2023年5月

三菱電機エンジニアリング(株) 営業統括部
営業一部 搬送・駆動システム営業課

クレーン用電機品(リミットスイッチ LV 形遠心力速度スイッチ)
仕様変更のお知らせ

LV形遠心力速度スイッチ 仕様変更のお知らせ

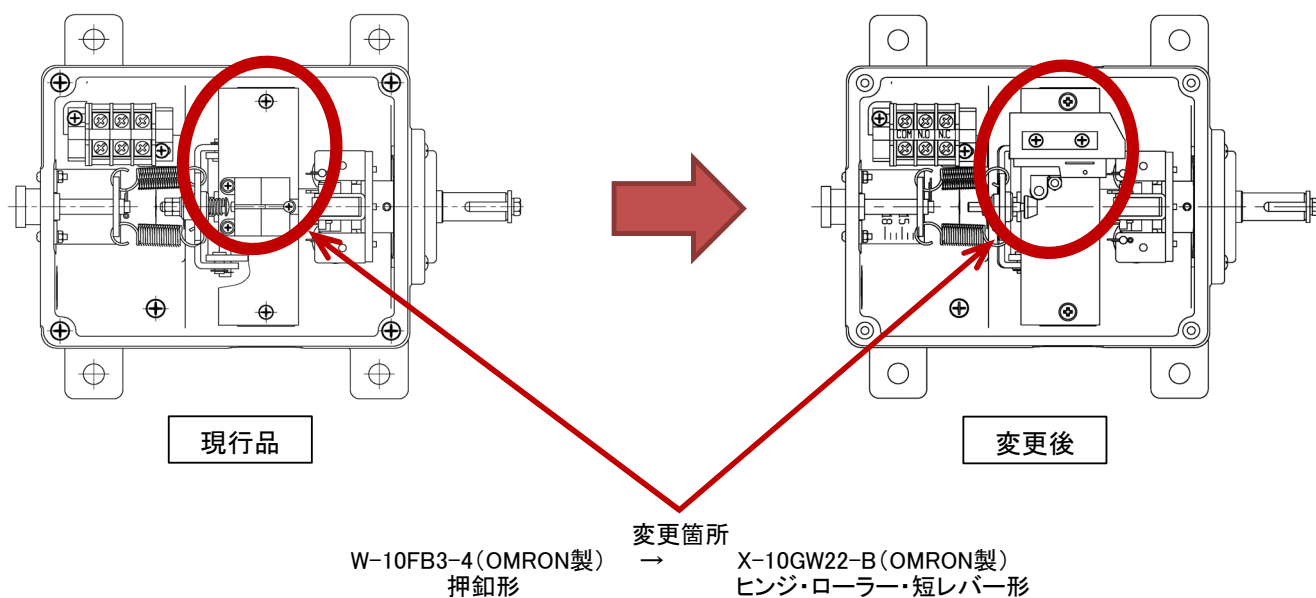
装置内マイクロスイッチの機種変更及び同スイッチの形状変更に伴う内部動作機構の変更

従来形マイクロスイッチ W-10FB3-4 生産中止のため。

入力軸、据付穴などの機械的な取り合い部分に変更はありませんが電氣的定格(接点容量)が変更になるため、適用される回路の確認をお願いします。また、W-10FB3-4(OMRON製)とX-10GW22-B(OMRON製)の間には取付互換性はありません。

電氣的定格(接点容量)

AC220V 5A AC550V 3A
DC110V 0.3A DC220V 0.15A

電氣的定格(接点容量)

AC220V 5A AC550V(適用外)
DC110V 0.3A DC220V 0.15A

現行品

変更後
